TSI 02/13

Mercedes-Benz

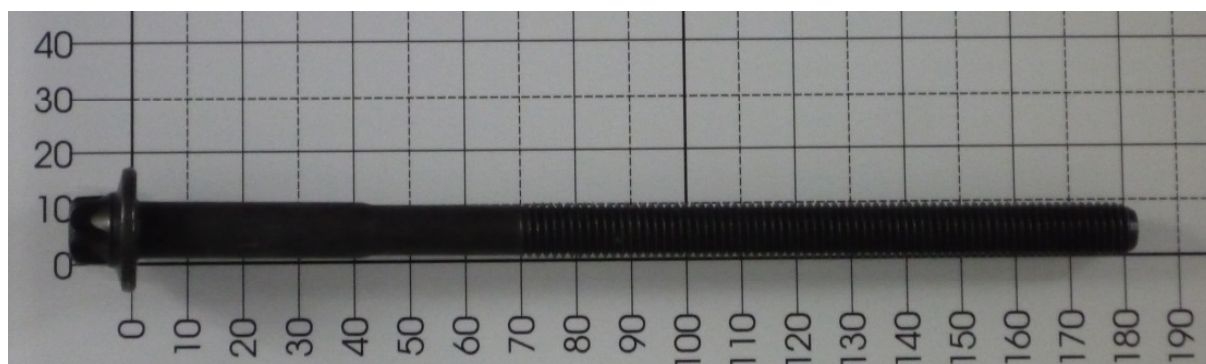
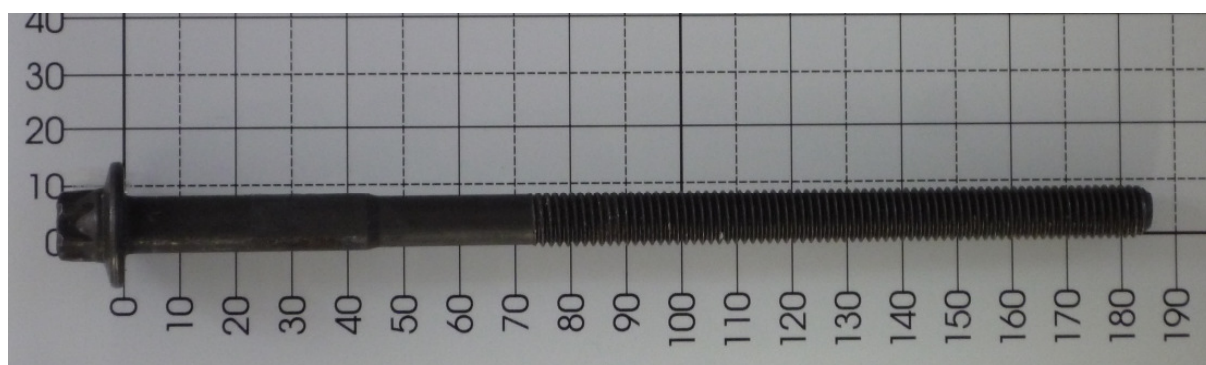
- Le viti testa vengono usate senza rondelle
-  372.820 sostituisce il codice  111.360.
